## **Einwendungsschreiben „Kohlelager“ (Werkstattstraße 17-111) im 2. Deckblattverfahren**

### **Planfeststellungsverfahren für den Neubau eines Zuführungsgleises zur Abstellanlage Köln-Nippes (Amtsblatt Nr. 20 vom 14.05.2008)**

**Hier: Einwendung gegen die geänderten Planunterlagen (2. Deckblatt, Offenlage bis zum 10.05.2016)**

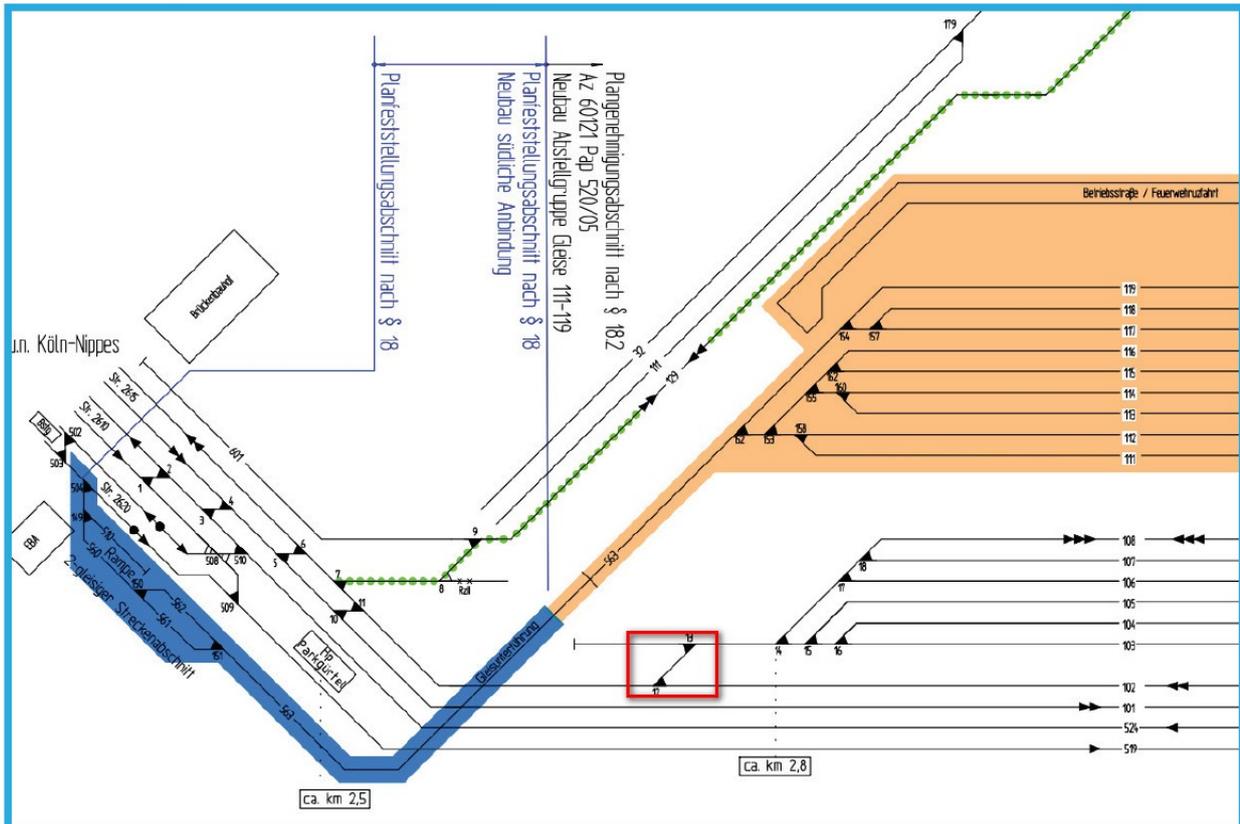
Die Einwendungen zur willkürlichen Festlegung der Höhe der Lärmschutzwand 2 auf 5m und die falsche Berechnung der Schallimmissionen auf unsere Häuser (fehlende Berücksichtigung der Emissionen der Bestandsstrecke) und somit eine vermutlich zu kurz ausgelegte Lärmschutzwand 2 wurden im 2. Deckblatt nicht aufgenommen, es liegt also auch hier weiterhin ein erheblicher Planungsfehler vor.

- Für die Planung ist ein realistisches, gegenüber der Annahmen von 2014 aktualisiertes Mengengerüst zugrunde zu legen.

- Die Ermittlung der Schallimmissionen an unseren Häusern muss korrekt unter Berücksichtigung der Bestandsstrecke durchgeführt werden.
- Die Bemessung der Länge und Höhe der Lärmschutzwand 2 muss in der Folge korrekt erfolgen.

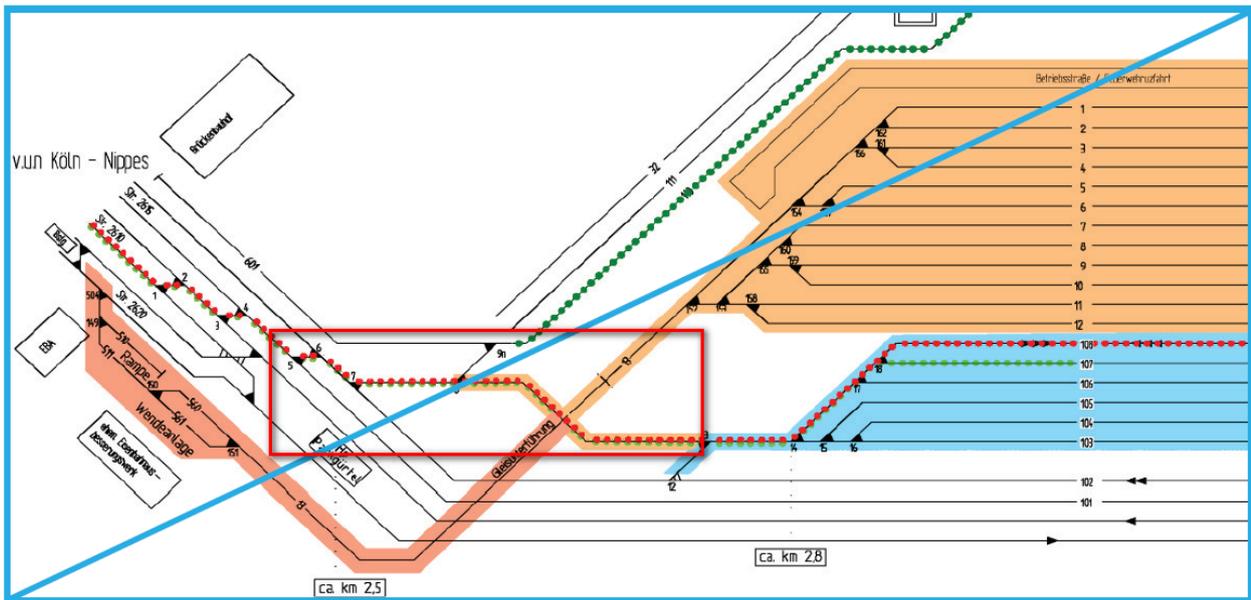
Erneut hat die Vorhabenträgerin im 2. Deckblattverfahren versäumt, die bekannten Alternativen detailliert zu prüfen. Zum einen besteht die Möglichkeit zur kreuzenden Anbindung der Abstellanlage über Bestandsgleise sowohl aus Richtung Norden, als auch aus Richtung Süden. Diese Möglichkeit besteht aus Richtung Norden bereits und wird in den Planunterlagen auch als aus Richtung Süden möglich eingeräumt (rotes Rechteck in der Zeichnung aus den Planunterlagen):

Die mangelnde Bereitschaft der Vorhabenträgerin, die Alternativen ernsthaft zu prüfen, ist auch an einem kleinen Detail zu erkennen: Zum Planungsstand 1. Deckblattverfahren waren noch 2 kreuzende Anbindungen aus Richtung Süden vorgesehen, die Anbindung über die Weichen 7, 8 und 9 wurde nun gestrichen:

Diese Änderung wurde jedoch an keiner Stelle begründet. Auch wurde in keiner Weise anhand des neuen Betriebskonzeptes und der neuen Mengengerüste dargelegt, warum eine kreuzende Anbindung nicht akzeptabel ist und daher ein massiver Eingriff in Anwohnerinteressen und Natur gerechtfertigt sein soll.

Wir fordern daher:

- Die Alternativen müssen ernsthaft und transparent geprüft werden.
- Hierbei müssen selbstverständlich hochrangige, in der Verfassung begründete Rechtsgüter Vorrang gegenüber alleinigen wirtschaftlichen oder betriebstechnischen Erwägungen haben.
- Bis zur rechtskräftigen Klärung sind sämtliche Maßnahmen, die die Realisierung der Alternative 2 behindern oder vereiteln würden, zu unterlassen.
